Oggetto: Progetto per la realizzazione di un Datacenter in Comune di Bornasco - installazione di gruppi elettrogeni di emergenza di potenza complessiva superiore a 50 mwt – Codice procedura 8481 del 25/05/2022

Adozione Piano Attuativo conforme al P.G.T – Denominato “Ambito di Trasformazione Produttivo ATP1”. Adozione. DGC n. 57 del 06/10/2022.

PROPONENTE
MICROSOFT 4825 ITALY S.R.L.

OSSERVAZIONI

Di seguito si riproducono estratti dell'elaborato **MIL05-A-B-30 Parametri ed indici urbanistici - aree di cessione**:

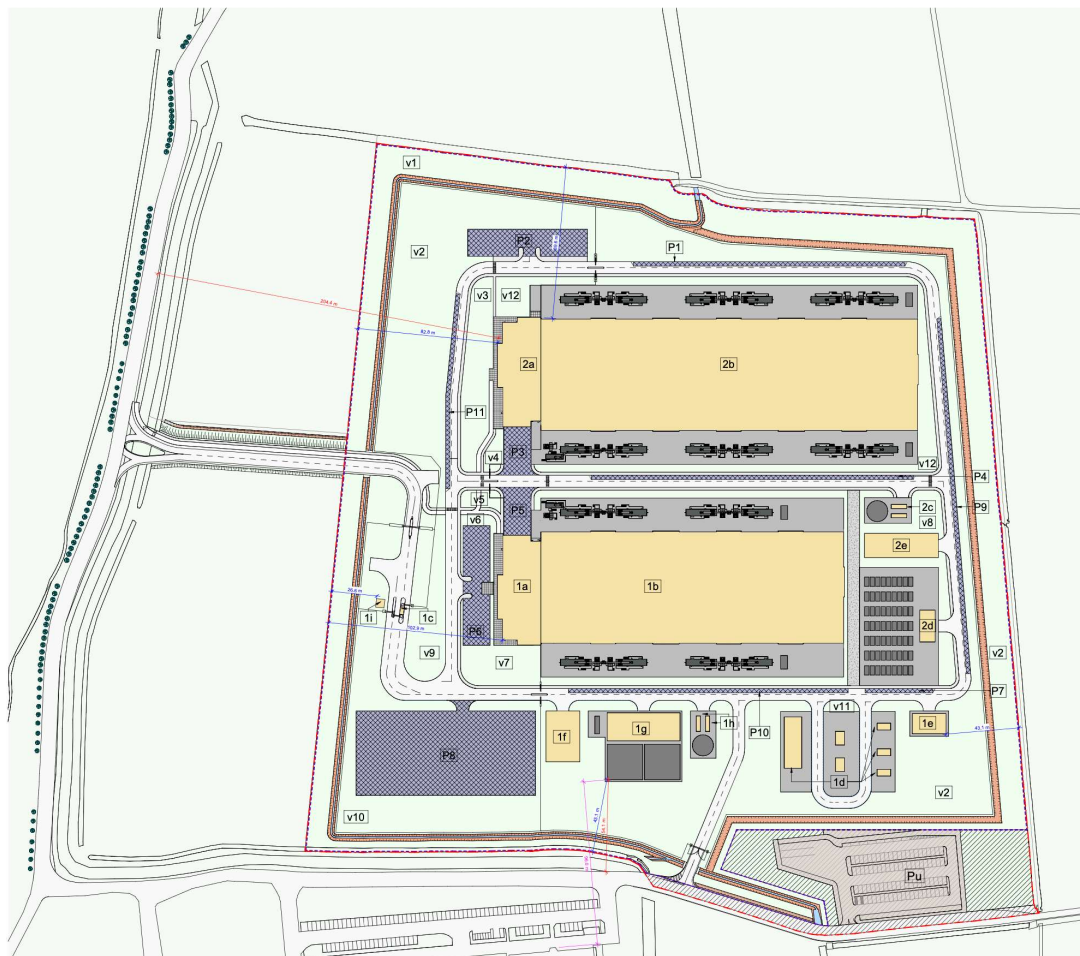
Si rileva che, ai fini della verifica della corretta applicazione degli indici e dei parametri urbanistici previsti dal PGT vigente, la planimetria generale **non è quotata** e la legenda indica solamente il totale delle superfici enumerate, senza che vi sia lo sviluppo dei rispettivi calcoli. Pertanto, non sono dimostrati, se non con dei calcoli generici, le effettive occupazioni delle varie destinazioni d'uso.

Si prenda ad esempio il fabbricato 1a-1b. In legenda, la SLP del fabbricato 1a viene indicata in 1.490 m² e la SLP del fabbricato 1b viene indicata in 11.780 m², la sommatoria pertanto è pari a **13.270 m²**, ma nell'elaborato **MIL05-A-B-20 Planimetria generale di progetto** il fabbricato 1a-1b risulta dimensionato in m 65,60 x m 201,00, pertanto dalla moltiplicazione risulta una SLP pari a **13.185,60 m²** con un differenza di SLP pari a **84,40 m²**.

in 14.670 m², la sommatoria pertanto è pari a **16.160 m²**, ma nell'elaborato **MIL05–A–B-20** il fabbricato 2a-2b risulta dimensionato in m 65,60 x m 246,20, pertanto dalla moltiplicazione risulta una SLP pari a **16.150,72 m²** con un differenza di SLP pari a **9,28 m²**.

Nessun dimensionamento è stato possibile ricostruire dagli elaborati presentati dal Proponente per verificare la correttezza del calcolo delle superfici, dichiarate in legenda, relative alle SLP 1c-d-e-f-g-h-i, 2c-d-e; alle aree a VERDE v1-2-3-4-5-6-7-8-9-10-11-12 e alle aree a PARCHEGGI P1-2-3-4-5-6-7-8-9-10-11.

Nella legenda sono individuate a PARCHEGGI le aree P3 e P5 per totali **944 m²**, ma al paragrafo 3.3.4 dello Studio Preliminare Ambientale - codice elaborato R012-22 – R2 – DC BORNASCO – SPA della Procedura 8481 di Verifica di Assoggettabilità a VIA depositata dal Proponente presso il MiTE - dette aree sono destinate a carico/scarico e deposito dei materiali necessari alla manutenzione dei server e si trovano ALL'INTERNO degli edifici amministrativi, seppur separate dalle aree uffici, pertanto, devono essere escluse dal calcolo delle aree a parcheggi. Alla restante superficie a parcheggi P1-2-4-6-7-8-9-10-11, in legenda pari a **9.694 m²**, sarebbe sufficiente aggiungere max n. 3 posti auto (circa 26 m²) per soddisfare lo standard minimo richiesto dal PGT pari a **9.720 m²**.

- lo sviluppo analitico dei calcoli della aree private SLP – VERDE – PARCHEGGI;
- l'aggiornamento quotato della PLANIMETRIA GENERALE dell'elaborato **MIL05–A–B-20** e la correzione degli errori grafici delle sez. B-B – PG e D-D – PG dello stesso elaborato;
- l'aggiornamento dei dati dell'elaborato **MIL05–A–B-30** Planimetria, Legenda e Tabella.

MIL05-A-B-20

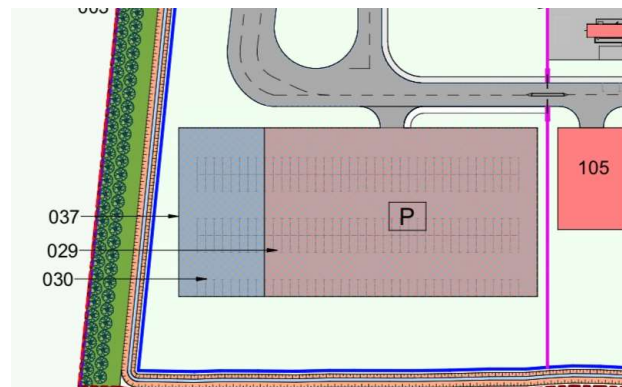
- L'elaborato **MIL05-A-B-20 Planimetria generale di progetto** individua, nella porzione sud-ovest interna del comparto ATP1, l'area relativa alla **VASCA DI LAMINAZIONE INTERRATA** con cod. n. 029 e cod. n. 030 e sovrastante area **PARCHEGGI** con cod. n. 037;
- L'elaborato **MIL05-A-B-30 Parametri e indici urbanistici**, individua la sovrastante area **PARCHEGGI** con cod. P8;
- L'elaborato **MIL05-A-B-33 Schema di drenaggio e scarico**, individua la medesima area con la dicitura **BACINO DI LAMINAZIONE** con sovrapposta rappresentazione grafica di **PARCHEGGI**.

Si rileva che tutti gli elaborati sono privi di quote e dimensionamento del volume della VASCA (BACINO) DI LAMINAZIONE.

Ai paragrafi 3.8.4.4 e 3.8.4.5 (pagg.40 e 41) dello Studio Preliminare Ambientale - codice elaborato R012-22 – R2 – DC BORNASCO – SPA della Procedura 8481 di Verifica di Assoggettabilità a VIA depositata dal Proponente presso il MiTE – si legge che il volume di laminazione richiesto per le acque meteoriche raccolte e scaricate nel Cavo Marocco siano in totale pari a circa 12.000 m³;

- lo sviluppo analitico dei calcoli dell'area e del volume della VASCA (BACINO) DI LAMINAZIONE;
- l'aggiornamento dell'elaborato **MIL05-A-B-33 Schema di drenaggio e scarico** con l'inserimento di descrizione e particolari della VASCA (BACINO) DI LAMINAZIONE, tenuto conto delle criticità costruttive dovute alla soggiacenza della falda che in tutto il territorio di Bornasco è compresa tra 1 e 3 metri e della caratterizzazione geologica del sito;
- l'aggiornamento dell'elaborato **MIL05-A-B-33 Schema di drenaggio e scarico** con l'inserimento del tratto di rete di raccolta acque meteoriche stradali relative al PARCHEGGIO.

MIL05-A-B-33

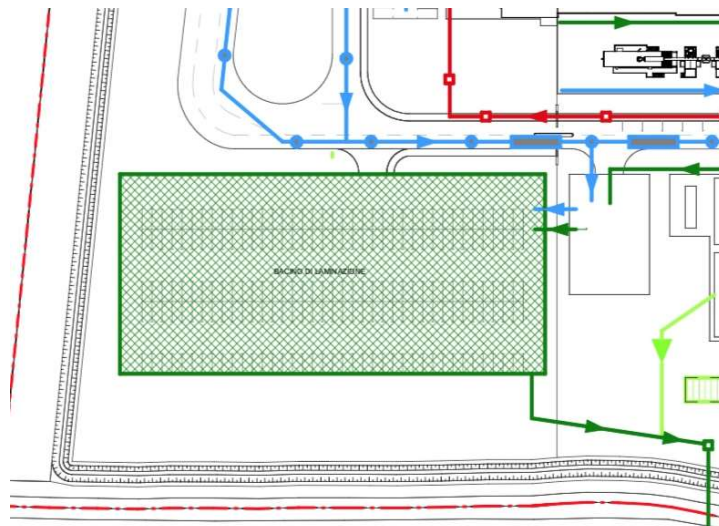
Il parcheggio indicato graficamente nell'elaborato **MIL05-A-B-33 Schema di drenaggio e scarico** non è provvisto della relativa di rete di raccolta.

Concetto di suddivisione facciate - Prospetto

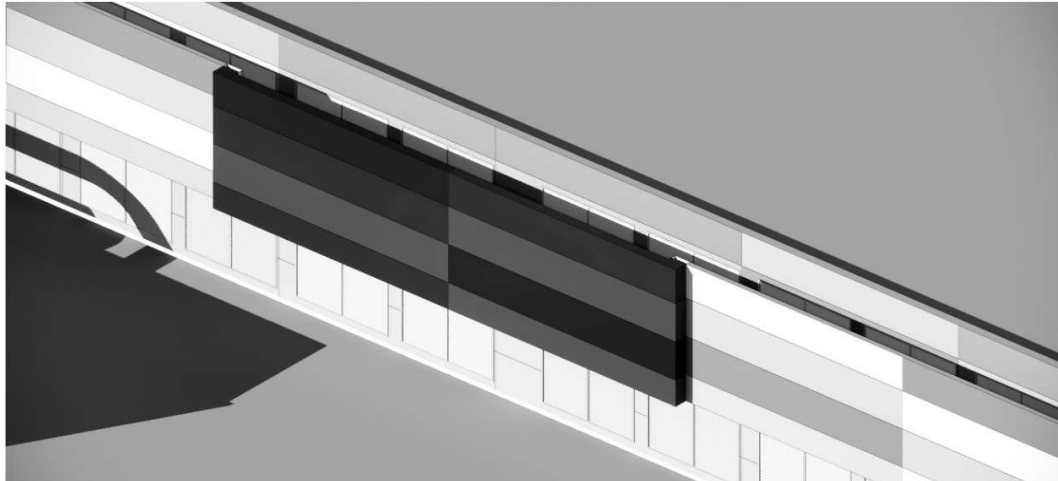
È evidente che i colori **grigio chiaro** e **grigio scuro** proposti per le facciate accentuano l'alto impatto paesistico del progetto.

di utilizzare colori delle terre per le facciate, le finiture e le superfici dei manti di copertura al fine di un migliore inserimento del progetto nel contesto paesaggistico.

Ortofoto accesso all'area: dalla rotonda SP 205-SP 108 – via delle Robinie - via Rimembranze

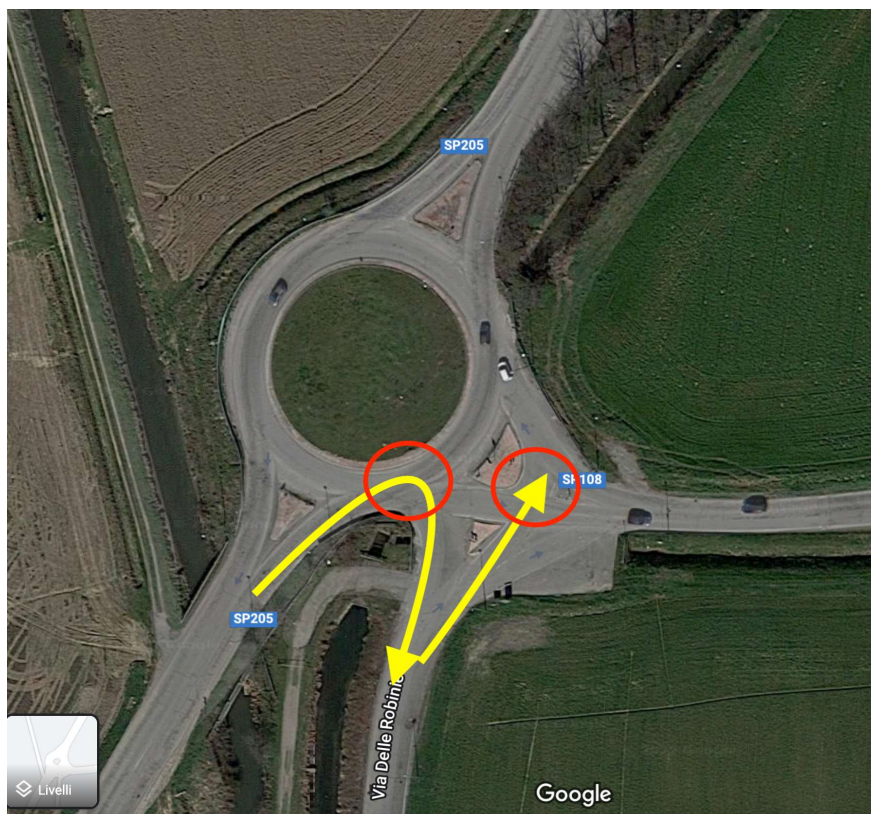
Infine, la sommatoria di tutti i flussi generati dalla zona industriale esistente sommati ai flussi previsti dal Proponente nella sopra descritta fase cantieristica e di esercizio che defluiscono sulla via delle Robinie, andranno a confluire sulla rotatoria di svincolo tra la SP 205 Vigentina e la SP 108, già oggi punto di conflitto

viabilistico congestionato e molto pericoloso per quanto attiene la sicurezza stradale, così come visualizzato dalle tre immagini sottostanti.

modifica e adeguamento dell'intersezione tra la via delle Robinie, la SP 108 e la SP 205 in funzione dei nuovi carichi veicolari e dei necessari nuovi parametri di sicurezza stradale, coinvolgendo anche la Provincia di Pavia.

Ricettori considerati come rappresentativi dalla relazione

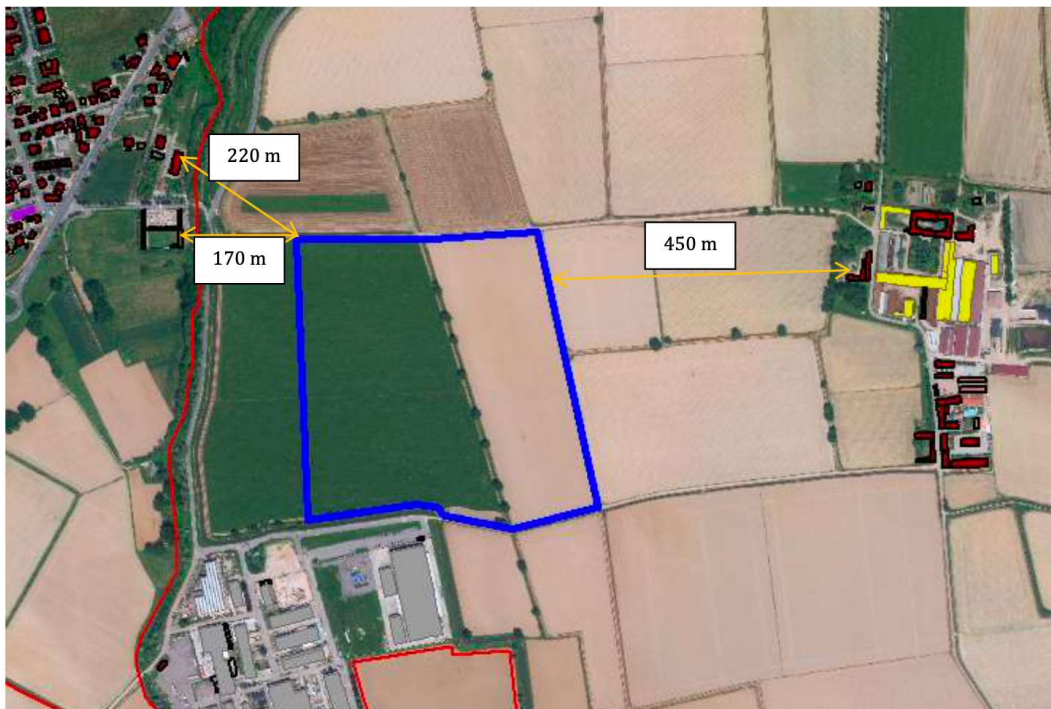
Si rileva che il Proponente, seppur menzionando la presenza nell'area industriale Fornace di alcuni edifici ad uso residenziale, non ha incluso detti ricettori nella propria analisi.

che il proponente integri la valutazione degli impatti tenendo conto dei ricettori residenziali presenti nell'adiacente zona industriale esistente.
